**„Wykonanie instalacji sanitarnych, elektrycznych, oddymiającej oraz systemu sygnalizacji pożaru, w ramach przebudowy części istniejącego budynku Zakładu Zagospodarowania Odpadów, będącego własnością Przedsiębiorstwa Usług Komunalnych Sp. z o.o. , zlokalizowanego na terenie miasta Hajnówka w województwie podlaskim”, opublikowanego w Biuletynie Zamówień Publicznych pod nr 591771-N-2020 z dnia 2020-10-01,**

Na podstawie art. 38 ust. 2 ustawy z dnia 29 stycznia 2004r. Prawo zamówień publicznych (Dz.U. 2019 poz. 1846), Zamawiający udziela odpowiedzi na pytania.

Korytka siatkowe z drutu ocynkowanego  
60H60/3E

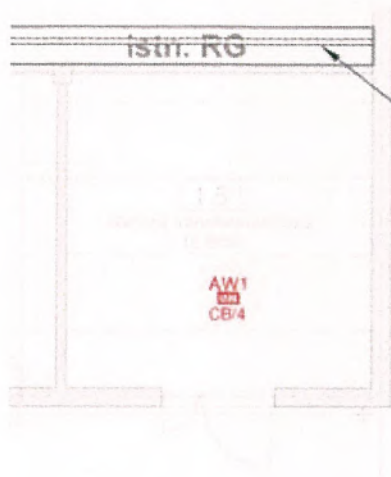
W projekcie wykonawczym występują rozbieżność dotyczące typu koryt siatkowych zastosowanych do tras kablowych. Opis wskazuje na zastosowanie korytka siatkowego z drutu ocynkowanego E90 natomiast wskazany typ koryta mówi o korycie wykonanym z drutu ze stali kwasoodpornej . Przesyłam wycinek z dokumentacji. Prosimy o wskazanie właściwego typu koryta siatkowego Ocynk czy stal kwasoodporna.

**Odpowiedź:** Właściwy typ: korytka siatkowe z drutu ocynkowanego.\
